Sujet : Retour enquête publique PLUi-H sur la commune d'Obernai

De : Aurélie et Alain CHRISTMANN riverains rue du Birkenfels 67210 OBERNAI

Avis : Défavorable

ER_O_12 + zone «Nj» :

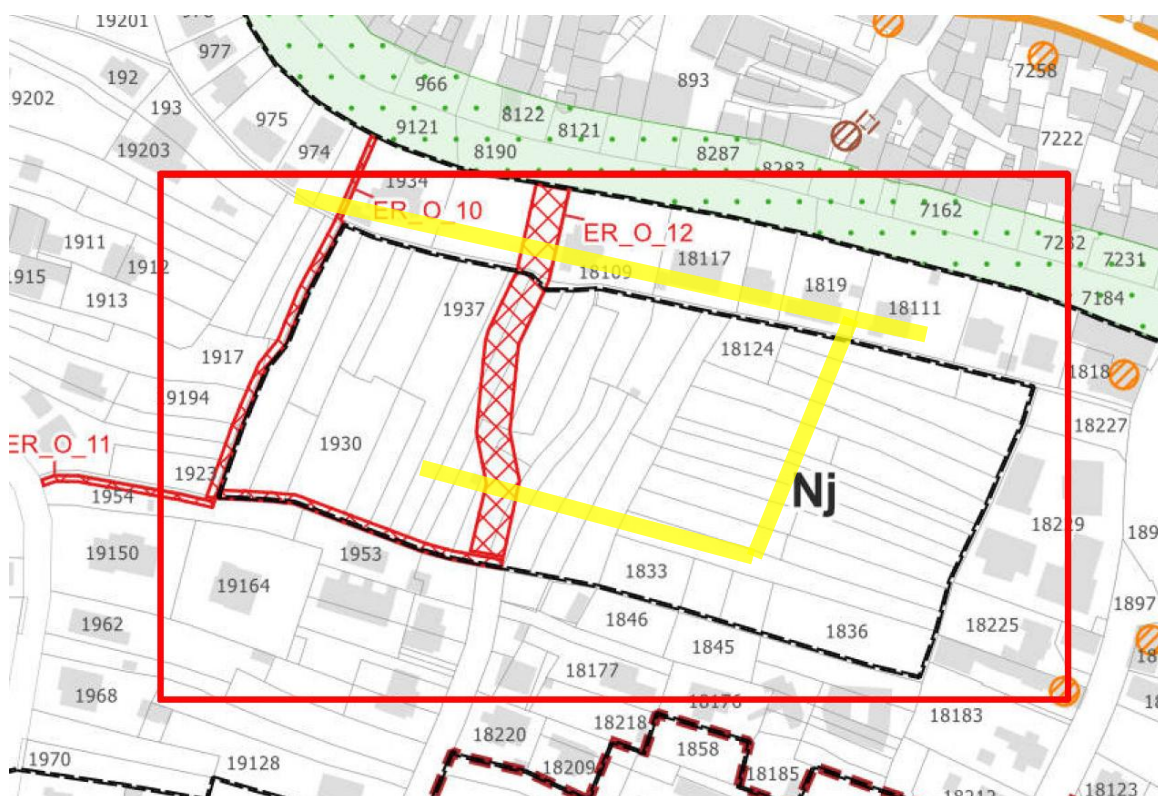
- Malgré la qualification de « voie verte » du projet ER_O_12, l'emprise prévue de 12 mètres laisse craindre la possibilité d'une future voie ouverte à la circulation motorisée entre la rue du Birkenfels et le rempart Maréchal Joffre, voire jusqu'à la rue des Pèlerins. Nous demandons que cette voie verte soit exclusivement réservée aux déplacements doux (piétons, cycles et autres mobilités non motorisées) et qu'elle soit équipée, à chacune de ses extrémités, de dispositifs empêchant physiquement l'accès des véhicules motorisés.

- Dans la continuité de cette voie verte, la rue du Birkenfels pourrait évoluer à terme vers une « zone de rencontre » ou une voie urbaine apaisée. Cette démarche contribuerait à créer une véritable entrée verte vers le centre-ville pour une grande partie des habitants du sud d'Obernai, tout en favorisant les mobilités douces et la qualité de vie du quartier.

- Nous proposons également la mise en impasse de la rue du Birkenfels, afin de préserver la tranquillité résidentielle du secteur et de limiter le report de circulation lié aux aménagements futurs.

- Concernant cette zone Nj, l'existence de terrains communaux attenants (parcelles n°18227 et n°1954) renforce les craintes d'une urbanisation future du secteur. Cette perspective justifie d'autant plus la mise en place de protections réglementaires renforcées afin de garantir la pérennité de cet espace naturel et de prévenir toute extension de l'urbanisation.

Au regard de ces enjeux environnementaux, écologiques et de gestion des eaux, il apparaît nécessaire de renforcer les dispositions réglementaires applicables à cette zone afin d'empêcher toute construction, urbanisation ou aménagement susceptible de réduire, fragmenter ou faire disparaître cet espace vert indispensable à l'équilibre du secteur.

- Nous sollicitons le maintien des cheminements piétons et cyclables identifiés en jaune sur le plan ci-dessus, ceux-ci constituant des liaisons essentielles de mobilité douce vers la route de Sélestat et de principaux équipements publics (salle des fêtes, écoles, collège et lycée Freppel).

O OAP 4 (Zone UCc)

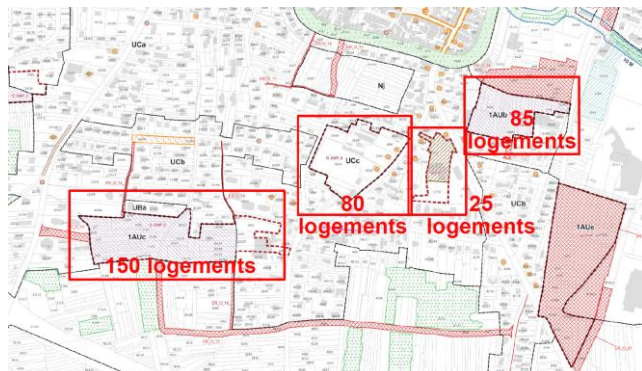
Tout en étant conscients de la nécessité de développer une offre de logements diversifiée, associant habitat collectif et individuel, nous demandons une révision à la baisse de l'objectif de densification fixé à 80 logements, en le ramenant à 60 logements, soit une diminution de 25 %.

Au regard des objectifs globaux de production de logements prévus à l'échelle communale, nous suggérons que cette réduction soit également appliquée à l'ensemble des OAP situées au sud d'Obernai, afin d'assurer un effort équilibré entre les différents secteurs concernés (voir plan ci-dessous)
